**Avis délibéré de la Mission Régionale d'Autorité environnementale
de Nouvelle-Aquitaine
sur le projet de parc photovoltaïque flottant sur la commune de
Saint-Mandé-sur-Brédoire (17)**

dossier P-2023-14422

n°MRAe 2023APNA137

Saint-Mandé-sur-Brédoire (17)

Écoulement des eaux au droit du site d'étude – page 52 de l'étude d'impact

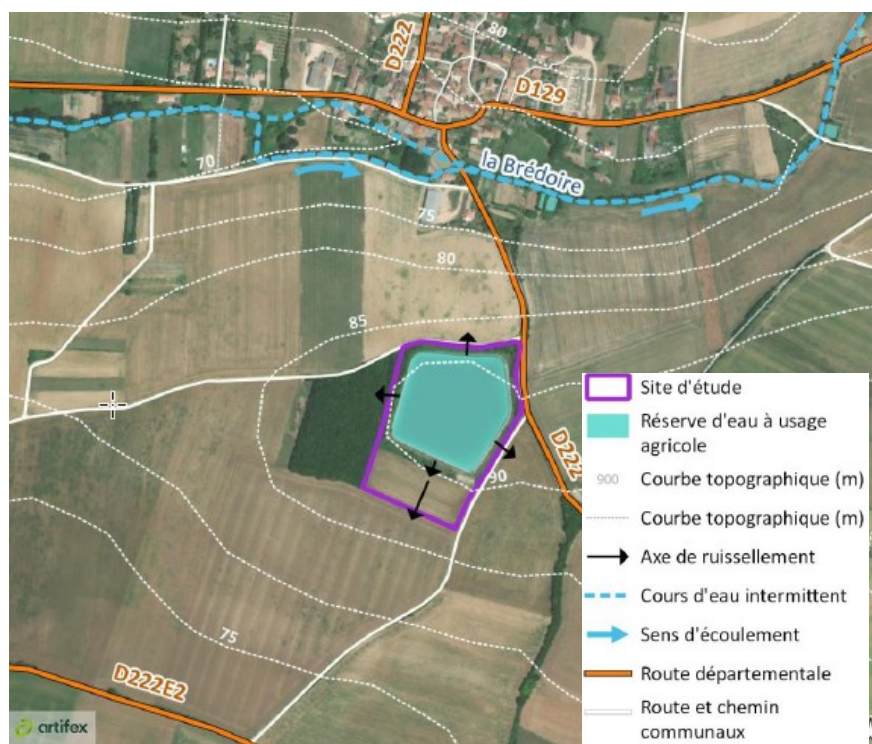
La MRAe recommande de vérifier et consolider les données sur la rivière la Brédoire qui est présentée de manière visiblement erronée à 95 m au nord du site d'étude page 12 du résumé non technique.

Sites Natura 2000 de l'aire d'étude - page 61 de l'étude d'impact

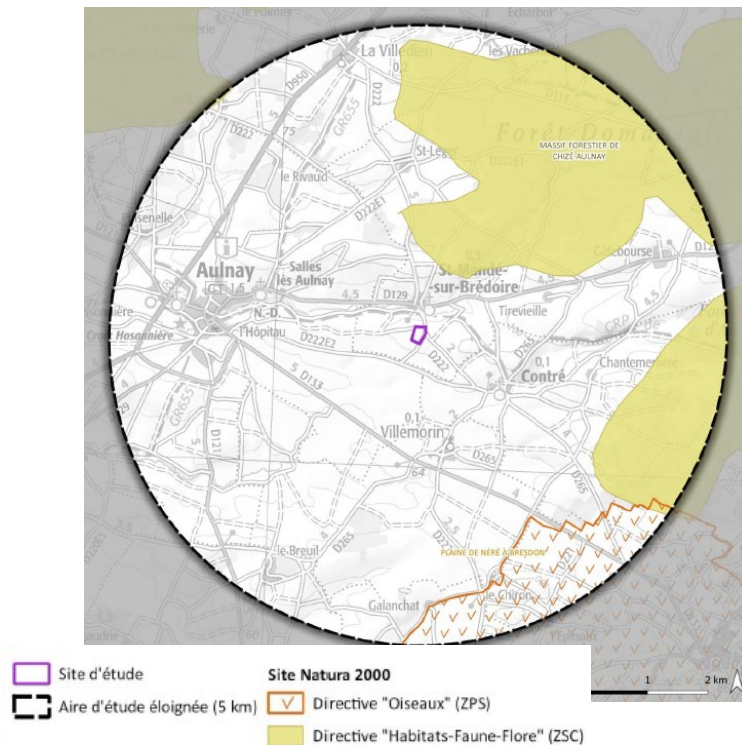
Dans la partie 9 "Evaluation des incidences Natura" du résumé non technique, la MRAe identifie des incohérences entre les tableaux et les paragraphes explicatifs, qui ne permettent pas une bonne compréhension des incidences du projet sur les habitats et les espèces d'intérêt communautaire. **La MRAe recommande de clarifier et de mettre en cohérence ces informations avec celles de l'étude d'impact.**
